Abstract	3
Parco Farini	4
Masterplan di concorso	4
Sintesi delle modifiche	7
Masterplan revisionato	8
Il nuovo sistema di connessioni	10
Le nuove infrastrutture	11
Schemi di circolazione interna	12
La continuità del verde	14
Il programma funzionale	16
Ampliamento dell'Accademia di Brera	17
Le quantità di verde pubblico attrezzato	18
Fattibilità economica Farini	19
Parco San Cristoforo	20
Fattibilità economica San Cristoforo	21
Integrazione progetti esistenti	22

Abstract

A seguito del processo di consultazione pubblica e degli incontri operativi con il Comune di Milano e gli Enti Banditori del concorso, i masterplan per i due scali ferroviari non hanno subito sostanziali modifiche nei loro impianti complessivi ma hanno accolto specifici suggerimenti di trasformazione.

Revisione del masterplan di concorso.

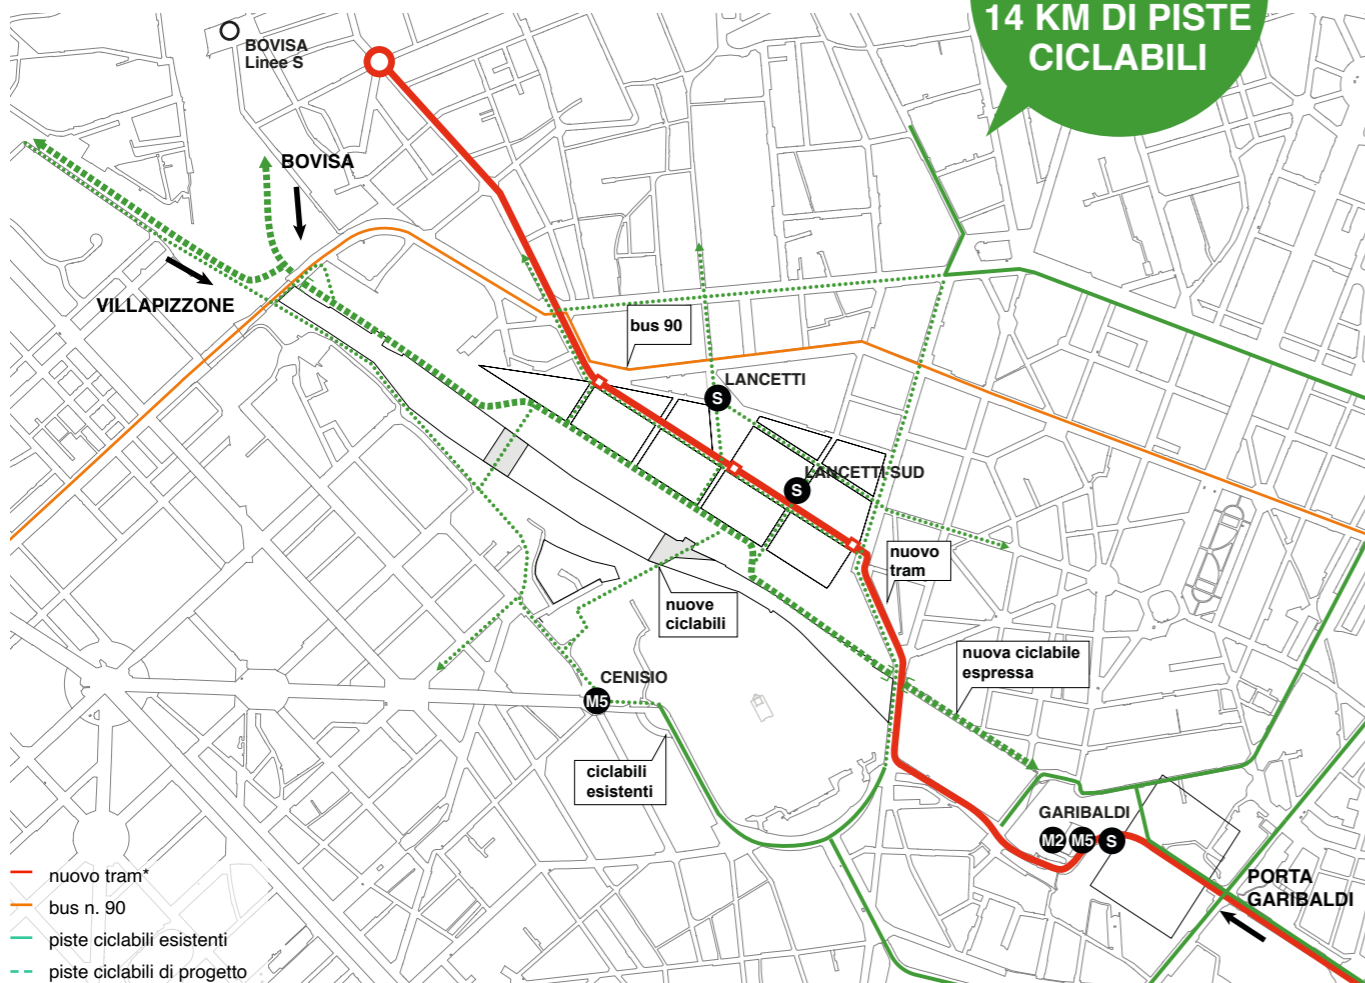
Le modifiche apportate al masterplan riguardano le seguenti tematiche:

- Maggiore permeabilità del parco all'interno del nuovo quartiere e continuità del sistema del verde
- Ponti Verdi; durante il processo di revisione del masterplan si sono testate le potenzialità di nuovi ponti verdi nella loro massima estensione. Le effettive dimensioni di questi interventi saranno comprese tra quelle della proposta di concorso e la sua revisione, e saranno subordinate a successivi studi di fattibilità tecnico-economica.

- Ampliamento giardino Villa Simonetta
- Nuova Piazza delle Arti, posta all'ingresso di Brera
- Riorganizzazione dell'accessibilità pubblica dell'area; nuova uscita del passante ferroviario "Lancetti Sud" utilizzando le strutture interrato esistenti, individuazione di una nuova linea di tram Bovisa / Porta Nuova

- riorganizzazione della mobilità carrabile e predisposizione di un eventuale ponte carrabile Lancetti-Caracciolo
- Ampliamento dei ponti Farini e Bacula con nuovi sistemi di pedonalità

- Collegamento carrabile con l'area "Ex Poste"
- Fattibilità economica

1. Foyer Urbano
2. Reservoir
3. Piazza del Mercato.
4. Parco Lineare Jenner
5. Laboratori Artigianali
6. Promenade
7. Corte Aperta
8. Tappeto Verde
9. Città dei Bambini
10. Prolungamento Vicolo Derganino
11. Servizi Pubblici al parco e Giardino Multimediale.
12. Centro di Monitoraggio
13. Servizi in il Parco
14. Landbridge delle Arti
15. Landbridge Derganino
16. Passerella pedonale Bacula
17. Sottopasso Farini
18. Auditorium
19. Giardino Antonio Cederna
20. Centro Sportivo
21. Polo Scolastico
22. Porta Ovest
23. Residenze Temporanee per Artisti, Musicisti e Sportivi
24. Terrazza pubblica
25. Piazza delle Arti
26. Uscita "Lancetti Sud"
27. Passerella pedonale Farini

Schema delle nuove infrastrutture previste per superare la cesura del fascio ferroviario

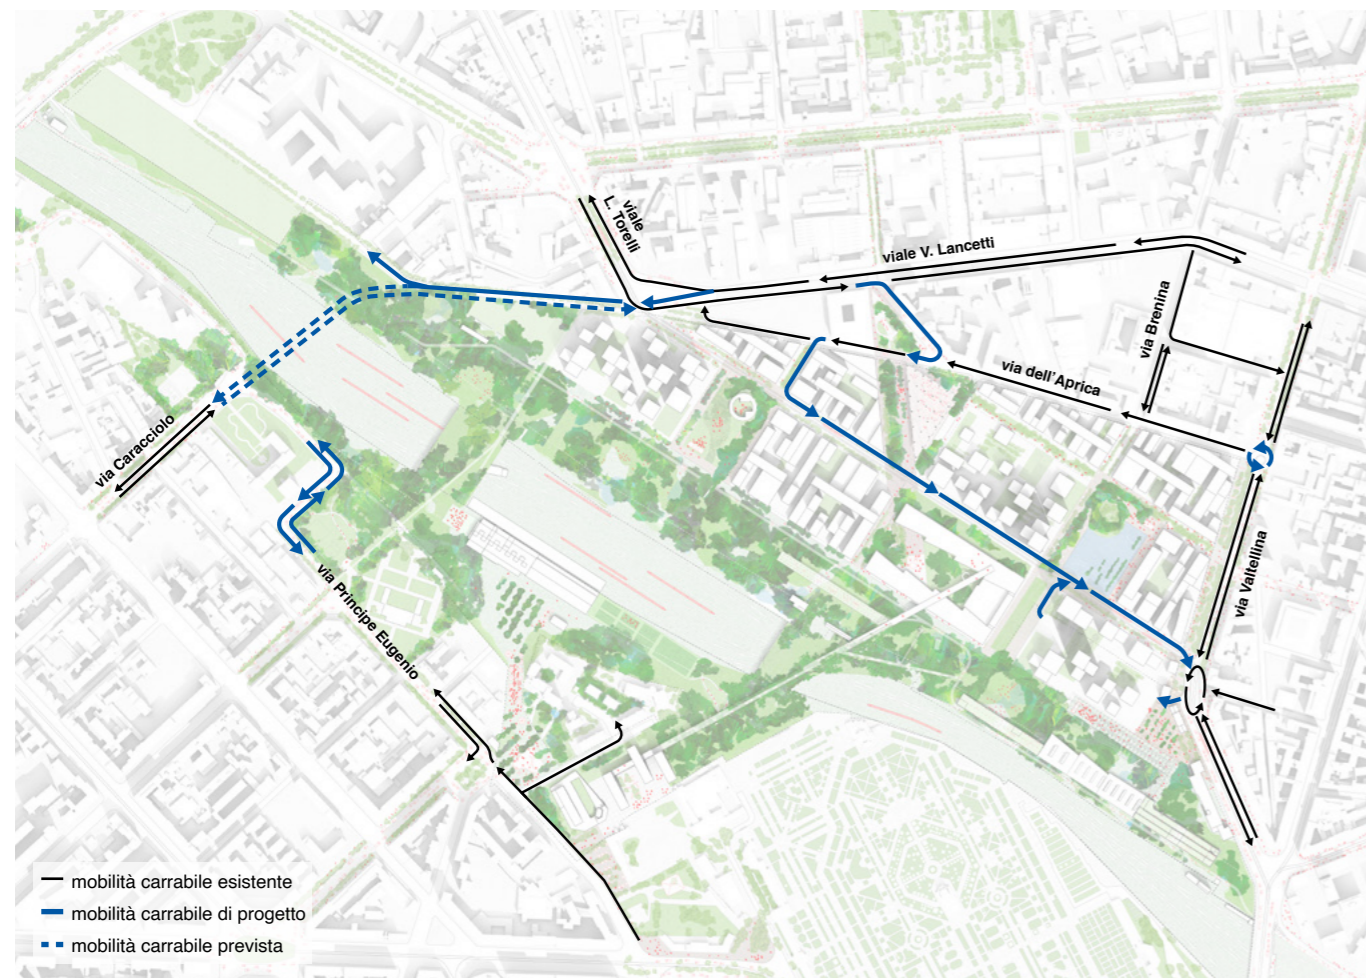
Nel processo di revisione del Masterplan sono state accolte le richieste da parte dei cittadini, dei municipi e del Comune di ampliare la superficie degli attraversamenti pedonali trasformando le passerelle in veri e propri landbridge. L'assetto morfologico ipotizzato è frutto di una analisi preliminare dei vincoli che andrà approfondita nelle fasi successive. Sempre nell'ambito delle richieste da parte del Comune è stato evidenziato come il PUMS prevedesse un ponte carrabile di attraversamento. Benché la filosofia originale del progetto "Agenti Climatici" non confermasse l'utilità di un'infrastruttura di questo tipo è stato ritenuto opportuno modificare l'assetto del piano in modo da non precluderne l'eventuale necessità di realizzazione. E' stata comunque recepita la richiesta di introdurre un nuovo collegamento carrabile tra v.le Lancetti e l'area di trasformazione di EGI (p.le Lugano) lungo il confine sud di Derganino. Si mette in evidenza come tutti gli sforzi progettuali (anche esterni all'area oggetto di concorso) debbano essere concentrati per garantire una continuità ambientale lungo il sistema ferroviario.

Studio del tracciato del nuovo ponte di connessione tra via Caracciolo e via Lancetti

Schemi di circolazione interna al masterplan

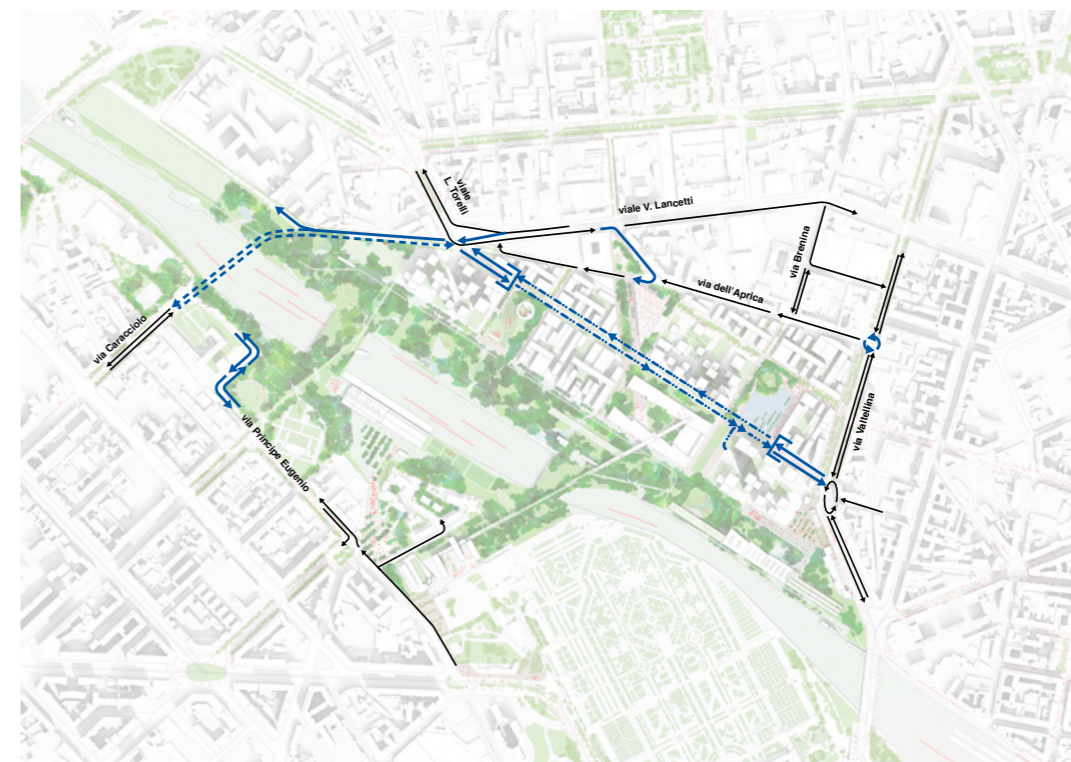
Si è ritenuto opportuno svincolare l'assetto del nuovo sistema infrastrutturale dello scalo dal suo schema di circolazione interna, essendo l'impostazione volumetrica e programmatica del costruito ancora in una fase preliminare. Tre opzioni diverse di mobilità consentono di testare la capacità del masterplan di accogliere differenti configurazioni viabilistiche e diverse modalità di accesso.

La costante in tutte le opzioni di mobilità proposte è una maggiore permeabilità del verde all'interno dell'edificato ottenuta redistribuendo le strade carrabili parallelamente al parco.

L'Opzione 1, grazie ad un'alternanza dei sensi di marcia disincentiva il traffico di attraversamento longitudinale dell'area e accentua la vocazione pedonale del quartiere.

L'accesso agli isolati non raggiungibili da via Aprica e via Valtellina è comunque garantito attraverso una nuova strada carrabile parallela al parco.

Schema delle tipologie di superfici di Scalo Farini

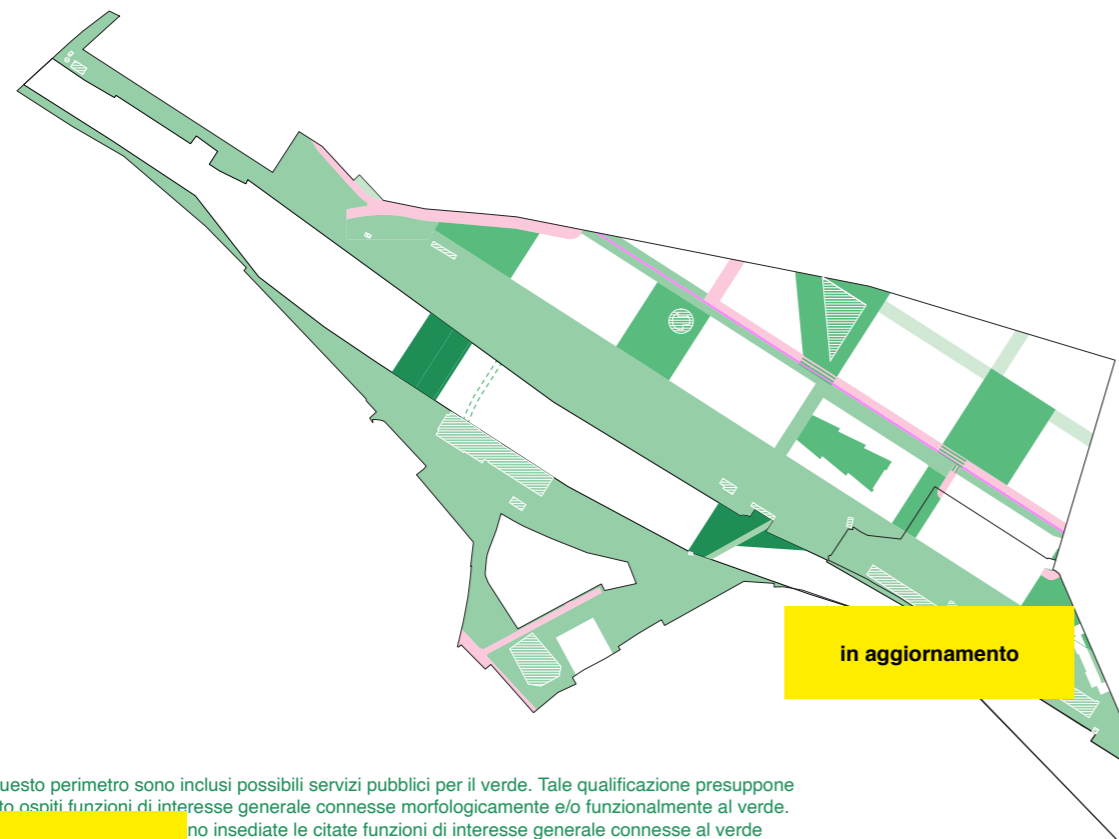
Sulla base delle richieste da parte del Comune è stato riorganizzato il sistema di permeabilità del verde all'interno del quartiere per garantire una maggiore continuità morfologica tra il parco e le piazze. Le superfici verdi sono state calcolate secondo la definizione di verde pubblico attrezzato riportata all'art. 2.4.2 dell'allegato F (N.T.A.) dell'Accordo di Programma. I requisiti previsti sono stati soddisfatti, come riportato nelle tabelle seguenti:

Verde progetto / Verde richiesto
 Farini Scalo: **285.812 mq** / 264.990 mq
 Farini Valtellina: **42.471 mq** / 42.437 mq
